TRANS/WP.29/GRSG/66  
26 November 2004

Всемирный форум для согласования правил  
в области транспортных средств (WP.29)

Рабочая группа по общим предписаниям,  
касающимся безопасности (GRSG)

ДОКЛАД РАБОЧЕЙ ГРУППЫ ПО ОБЩИМ ПРЕДПИСАНИЯМ, КАСАЮЩИМСЯ  
БЕЗОПАСНОСТИ (GRSG), О РАБОТЕ ЕЕ ВОСЕМЬДЕСЯТ СЕДЬМОЙ СЕССИИ

Рис. А5.2 - Размеры антропоморфического балласта"

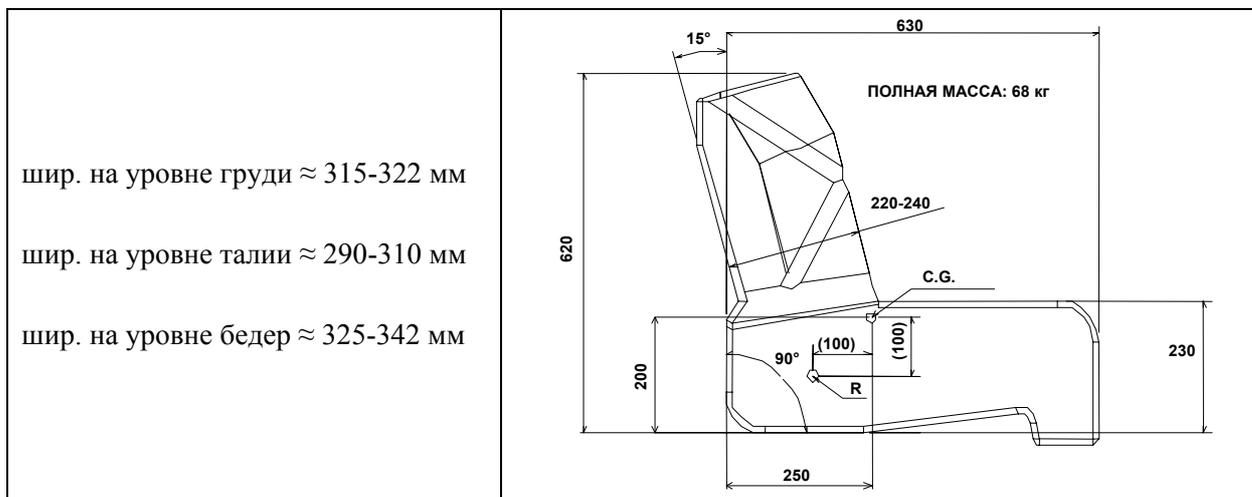
- 2.1.5.2.2         устанавливаться таким образом, чтобы его центр тяжести и размеры соответствовали рис. A5.2".

Включить следующий рис. А5.2:

Рис. А5.2а и А5.2b, изменить нумерацию на А5.3а и А5.3b.
